IMPIANTO AGROVOLTAICO "TRIVIGNANO"

POTENZA IMPIANTO 17,18 MWp - SISTEMA DI ACCUMULO 1,575 MW
Comuni di Trivignano Udinese (UD) e Santa Maria la Longa (UD)

RISCONTRO RICHIESTA INTEGRAZIONI REGIONE FVG

Riscontro richiesta integrazioni

Figura 1. Valutazione induzione magnetica cavo 500mmq (trifoglio)

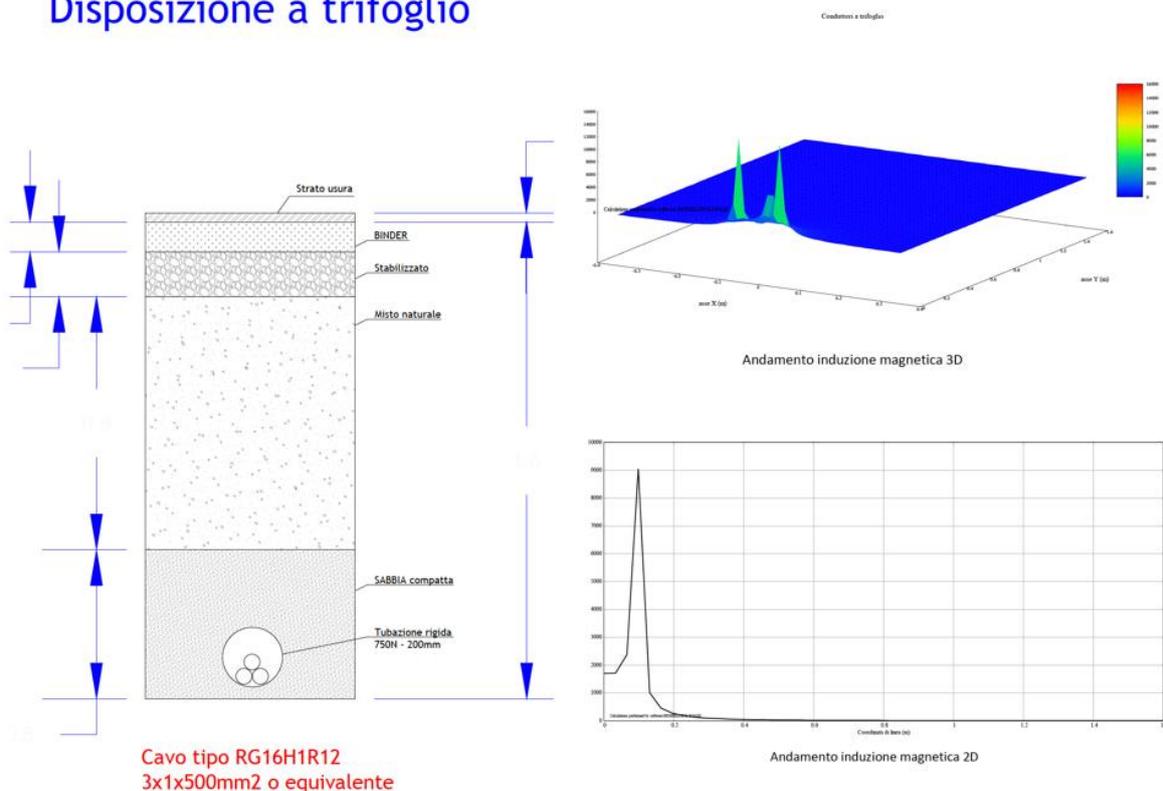
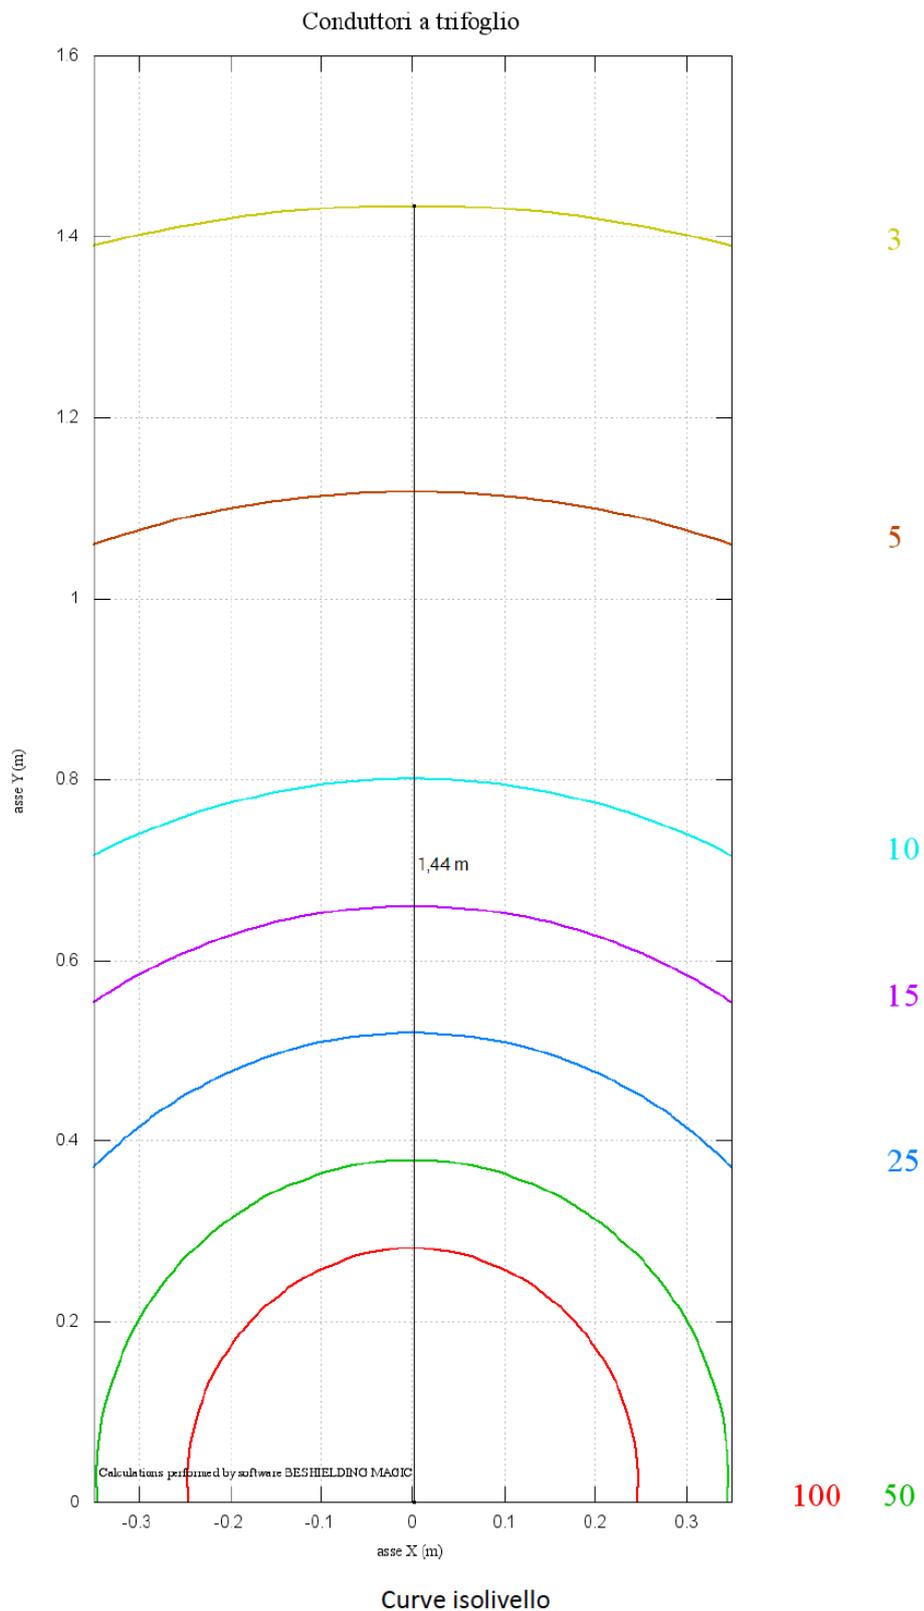
1. Definizione della posizione planimetrica delle buche giunti del cavidotto di allacciamento con verifica del campo di induzione magnetica prodotto, individuazione di eventuali recettori sensibili nell'intorno e modalità di schermatura/mitigazione dell'impatto elettromagnetico indotto;

9. Documentazione inerente la corretta valutazione delle DPA per la posa cautelativa degli elettrodotti in AT (36kV), in riferimento alla possibile presenza di recettori quali abitazioni e loro pertinenze a permanenza superiore alle 4 ore giornaliere, prevedendo eventualmente l'impiego di sistemi di schermatura del campo magnetico sui tratti che potrebbero rivelarsi critici (estrema vicinanza ai recettori, buche giunti od altri elettrodotti compresenti);

Per quanto concerne la richiesta della valutazione delle DPA si specifica che il progetto presentato prevede che il cavidotto di connessione alla stazione Terna sia esercito a tensione di 36 kV e che l'energia sia trasferita per mezzo di cavi tripolari elicordati ad elica visibile, trattandosi di linee elicordate a elica sono escluse dal calcolo per la determinazione delle fasce di rispetto. Si evidenzia, inoltre, che alla profondità di interramento di 1,00 - 1,20 m dal piano stradale, eventuali DPA rimarrebbero contenute comunque entro pochi cm dall'asse delle linee posate. Per questa soluzione restano quindi valide le valutazioni fornite nell'elaborato **TRI-REL-06 - Relazione campi elettromagnetici** presentata per l'apertura dell'istanza.

La società proponente si conferma tuttavia disponibile, nel caso fosse ritenuto opportuno, a procedere con la posa di una sola terna di cavi di diametro di 500 mmq. L'analisi CEM condotta per questa nuova alternativa evidenzia come la disposizione di posa a trifoglio (Figura 1 e Figura 2) consenta di ottenere valori sotto la soglia dei 3 µT alla distanza di 1,44 cm dalla terna.

Figura 3. Verifica emissioni acustiche

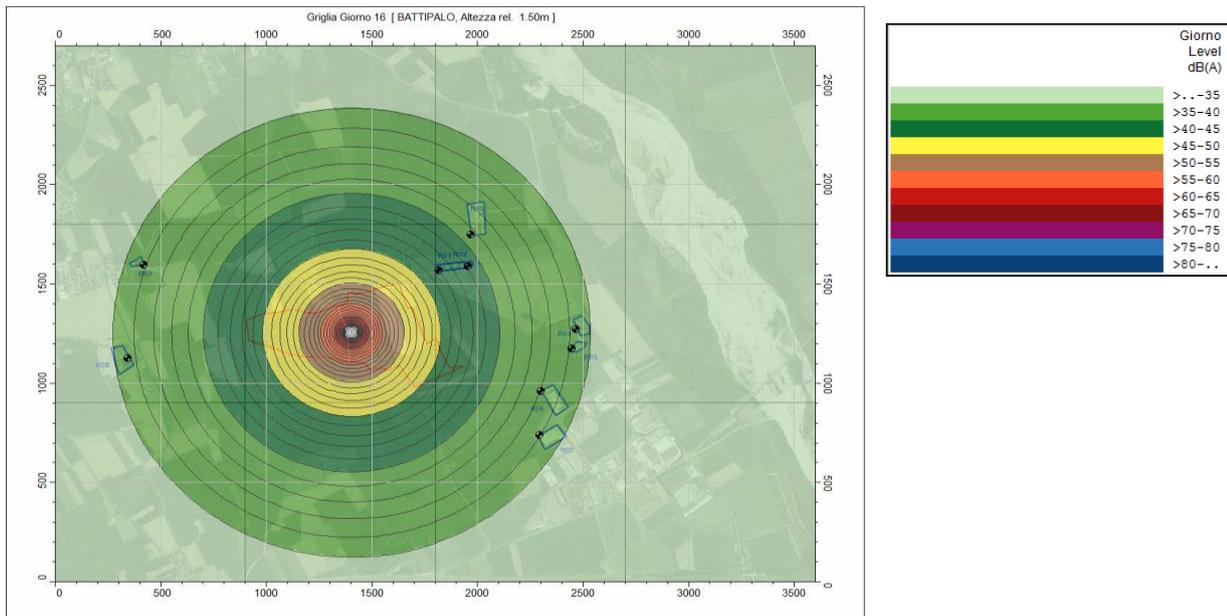
Il proponente dovrà compiere una valutazione d'impatto acustico post operam quando l'impianto fotovoltaico sarà a regime; un tanto asserito nel tempo di riferimento diurno; Dovrà essere acquisito sia il Livello Ambientale sia il Livello Residuo al fine della verifica dei limiti di rumore fissati dai limiti di rumore vigenti come sotto riportato: o Comune di Trivignano Udinese: ricettori R1, R2, R3, R4, R5, R8, R9 (ricettori residenziali, rurali, sportivi); fino all'eventuale approvazione del PCCA, verifica dei Limiti di accettabilità per l'ambiente esterno e del criterio differenziale per l'ambiente abitativo di cui al DPCM 01.03.1991; o Comune di San Vito al Torre: ricettori R6, R7 (ricettori e attività industriali); verifica dei Valori limite di emissione e dei Valori limite assoluti di immissione per l'ambiente esterno, eventualmente dei Valori limite differenziali di immissione per l'ambiente abitativo di cui al DPCM 14.11.1997[...].

A discrezione potrà essere utilizzato un idoneo modello di calcolo predittivo al fine caratterizzare in modo compiuto la rumorosità presente nell'area dell'impianto e all'esterno dello stesso con particolare riguardo ai ricettori R2, R4, R5.

A tale proposito si rimanda all'approfondimento dell'elaborato **TRI-VIA-16 – Valutazione preliminare impatto acustico realizzazione progetto**, per l'analisi dettagliata delle emissioni acustiche generate in fase di cantiere, di cui si riporta l'estratto seguente:

*"Come si osserva lo scenario più critico dal punto di vista acustico considera **una potenza acustica complessiva del cantiere pari a 111 dB(A)**, corrispondente all'attività dove viene utilizzata la macchina battipalo.*

*L'attività è inserita in zona **acustica III**, pertanto i limiti massimi di emissione da rispettare sono fissati pari a **55 dB**.*

Figura 4 - Fascia vegetata a due file parallele sfalsate prevista dal progetto

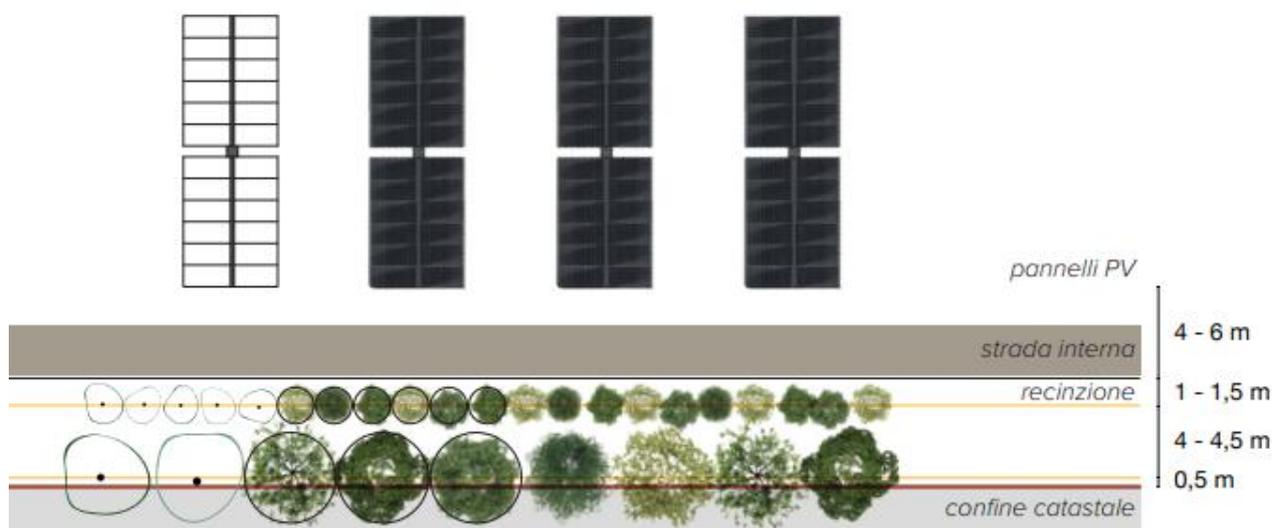
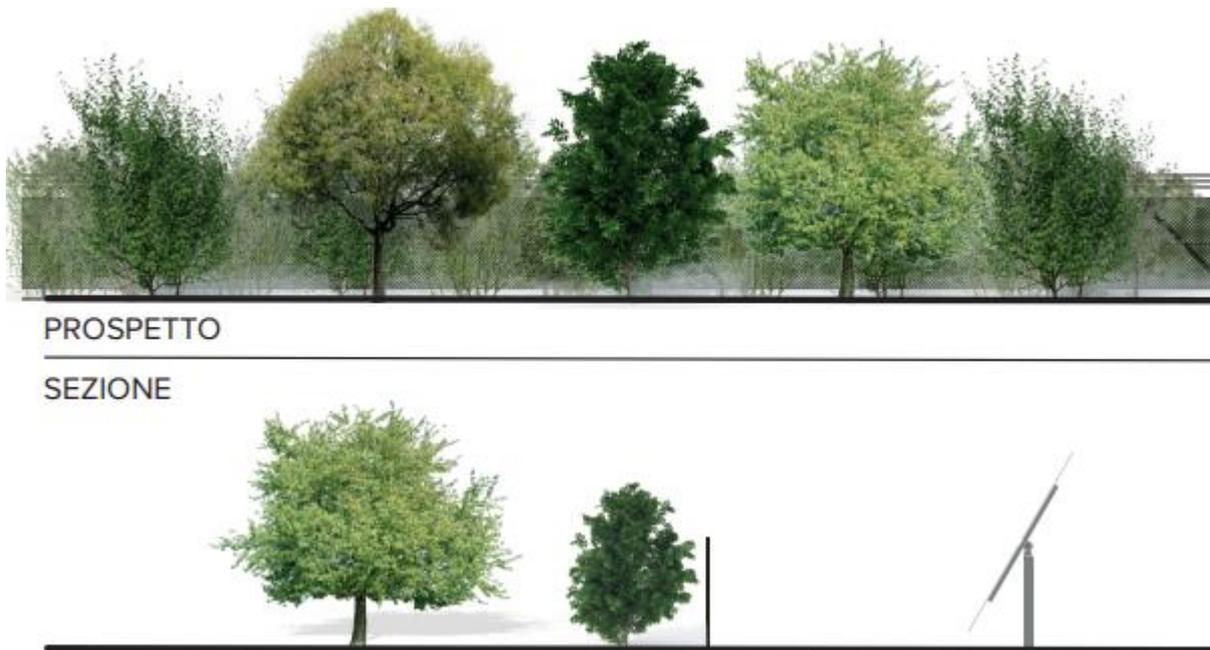
3. Stante la prossimità degli abitati di Jalmicco, Trivignano Udinese e, soprattutto, del Borgo Clauiano, verificare l'opportunità di prevedere un ampliamento della siepe perimetrale di mascheramento, utilizzando diverse specie arbustive disposte a quinconce in aggiunta alle specie arboree;

Con riguardo alla larghezza ed alla disposizione delle piantumazioni all'interno, si nota come la presenza di specie arbustive sia già prevista nelle due tipologie di fasce vegetate, come già illustrato nell'elaborato **Progetto Agroambientale (TRI-VIA-06c)**, a cui si rimanda.

Lungo i confini Est, Ovest, Sud e per un tratto del confine Nord (zona non adiacente a via San Marco), si prevede la messa a dimora di una fascia vegetata costituita da due file parallele sfalsate (**Figura 4**) in cui:

- i) la fila più esterna sarà costituita da specie arboreo-arbustive distanziate tra loro di circa 2-4 m;
- ii) la fila più interna, lato recinzione, sarà costituita da specie arbustive, di media e bassa taglia, distanziate tra di loro di circa 1,5-2 m.
